改善箇所説明図

改善の内容

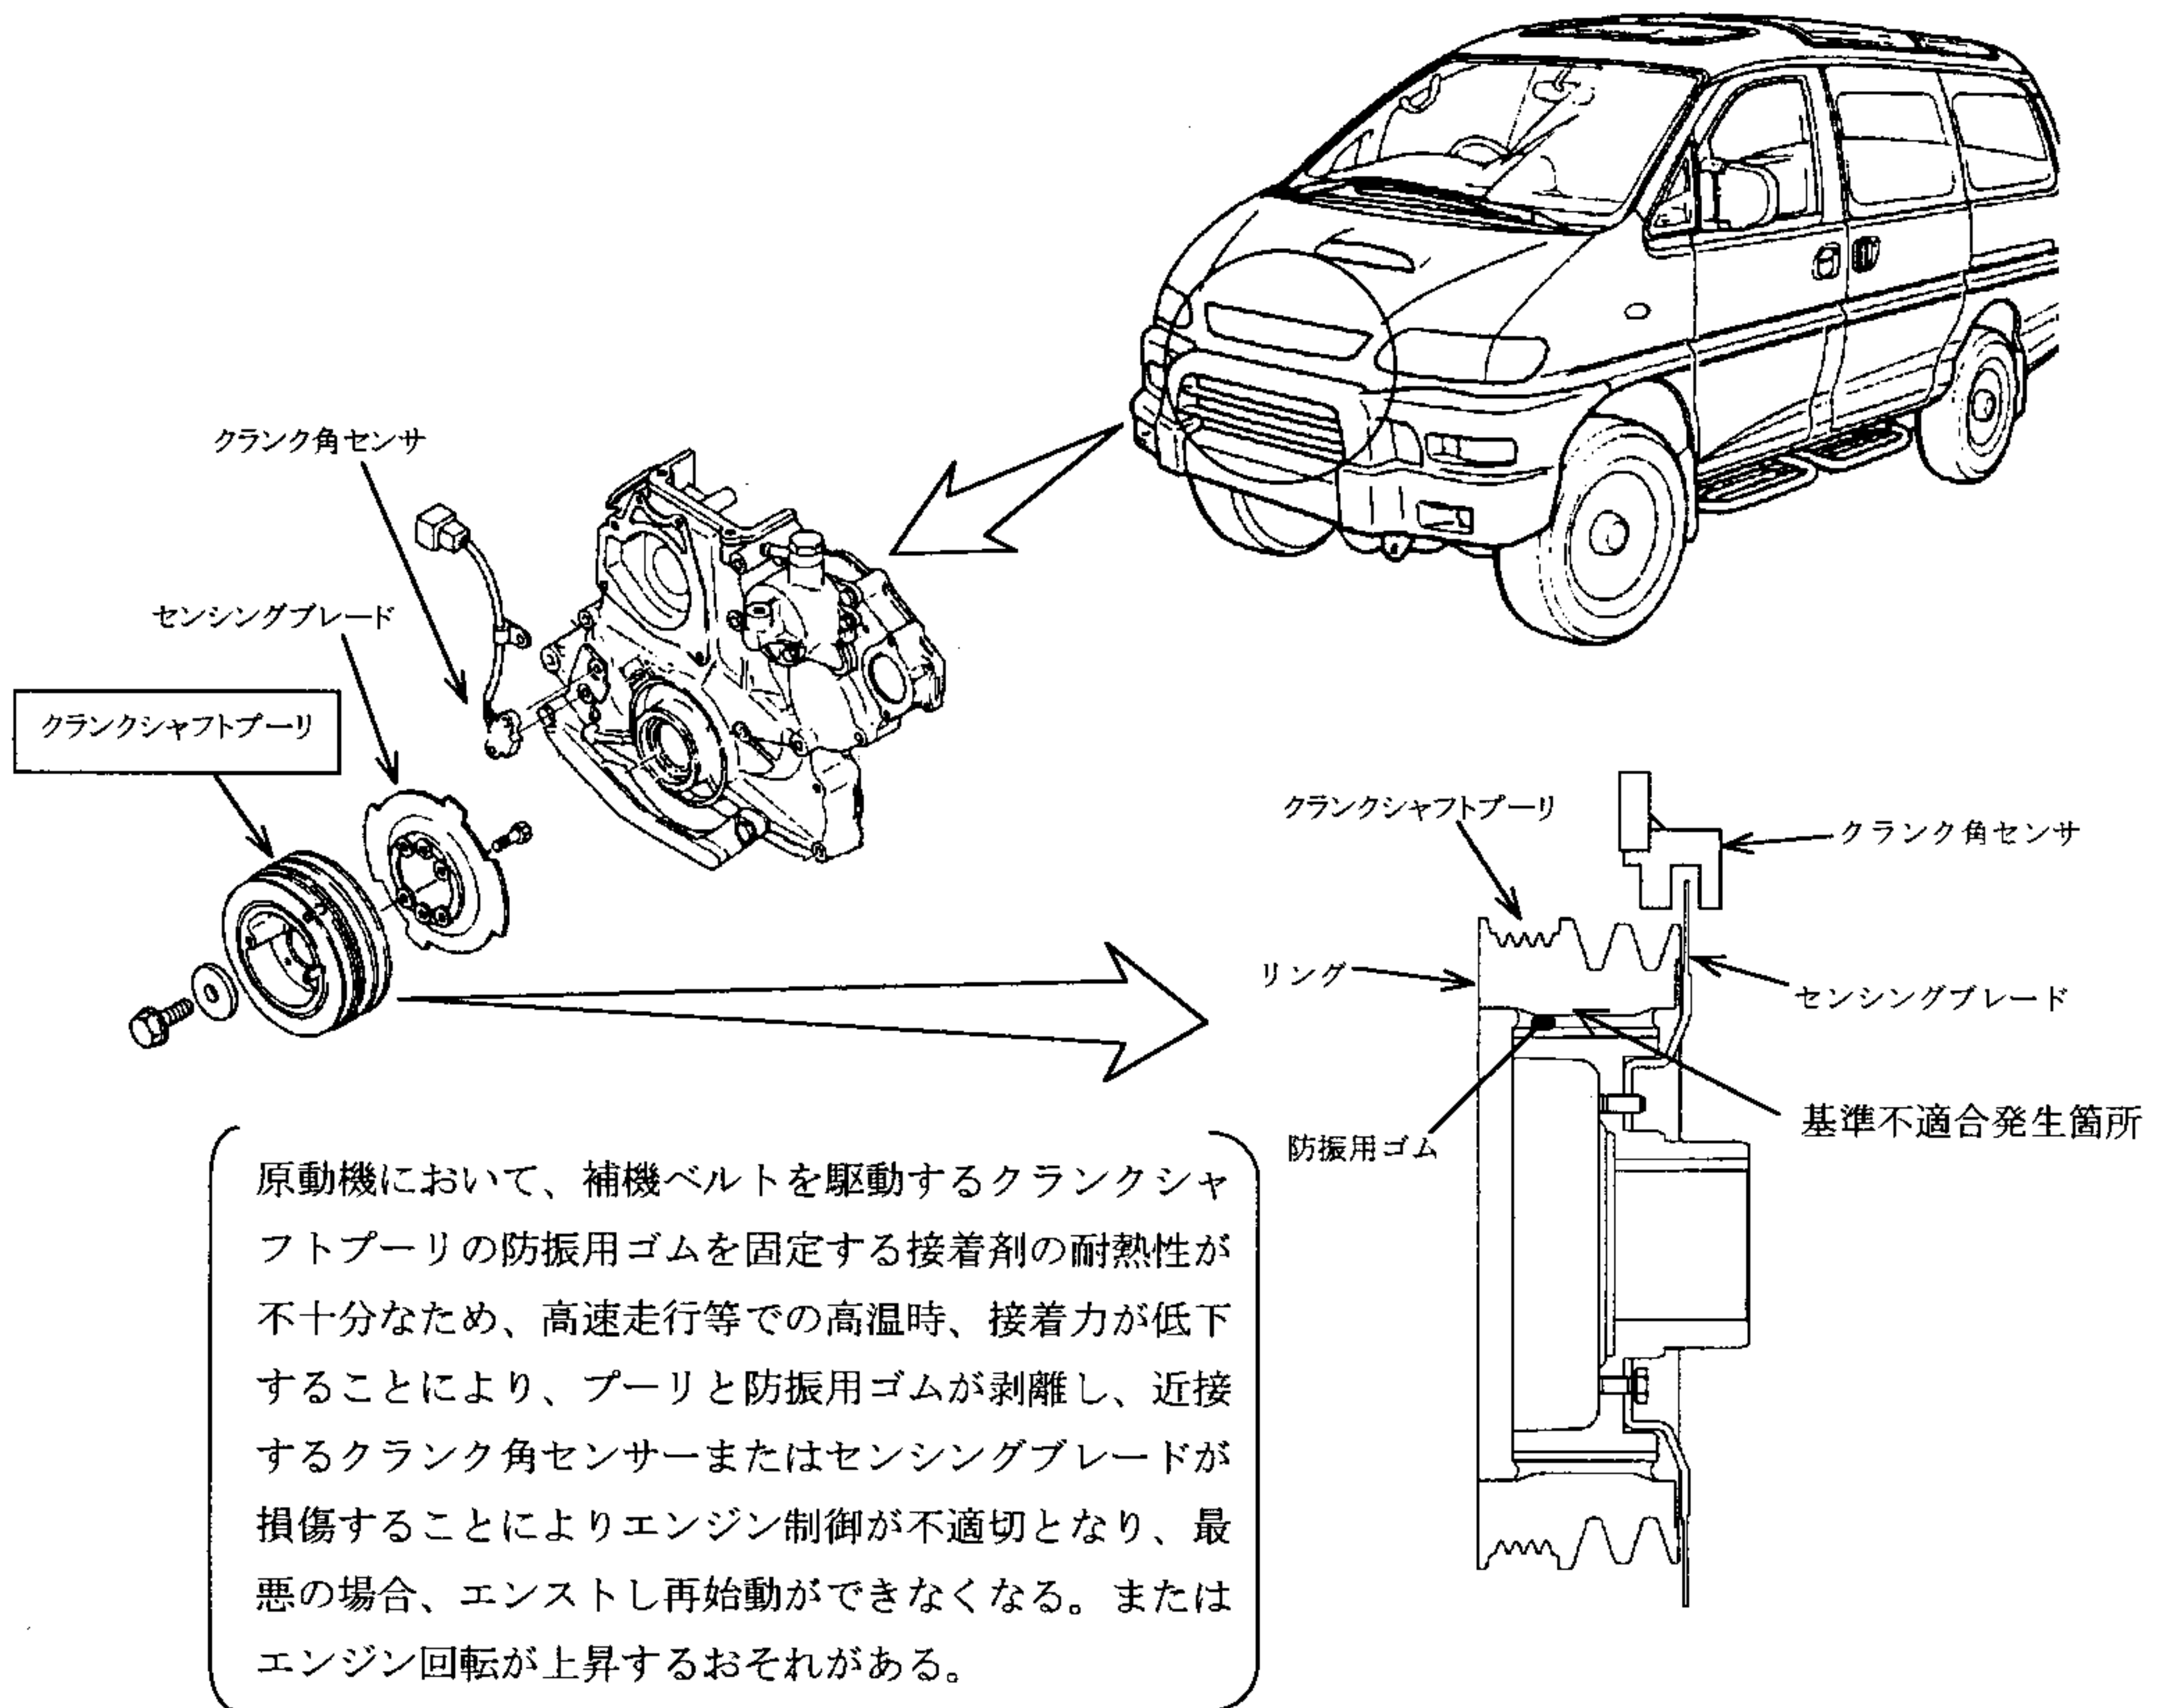
全車両、クランクシャフトプーリを、耐熱性向上接着剤を使用した対策品に交換する。

接着剤耐熱温度	
改善前	改善後
130℃	180℃

識別：クランクシャフトプーリのリング側面（車両の前方側）に白または黄色の小丸ペイントを塗布する。
